REF.: BASE DO MOTOR DO 1045DT

Modificação a partir dos tratores:
1045 DT 55YF0244 NOVEMBRO DE 2002

BASE DO MOTOR

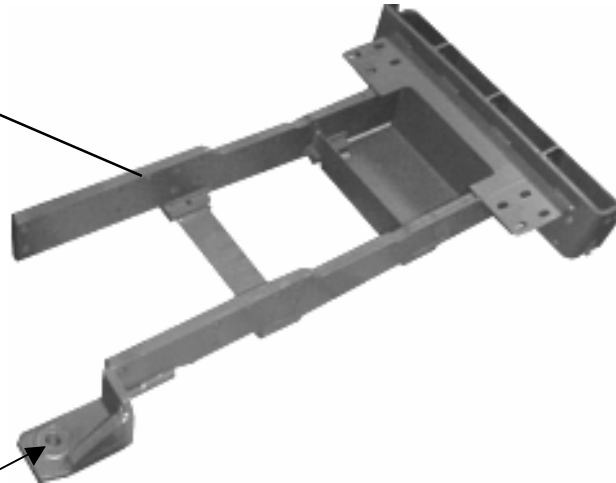
Estamos comunicando que realizamos modificações na base do motor dos tratores 1045DT, na qual aumentamos a espessura da chapa do suporte do cilindro hidráulico. A base anterior não será mais fornecida.

SUPORTE DO CILINDRO
HIDRÁULICO

ITEM	DESCRIÇÃO	ANTERIOR	INTERCAMB.	NOVO	QTDE
1	Conj. Base do motor	YB43T.10202	←	YB43T.10203	1
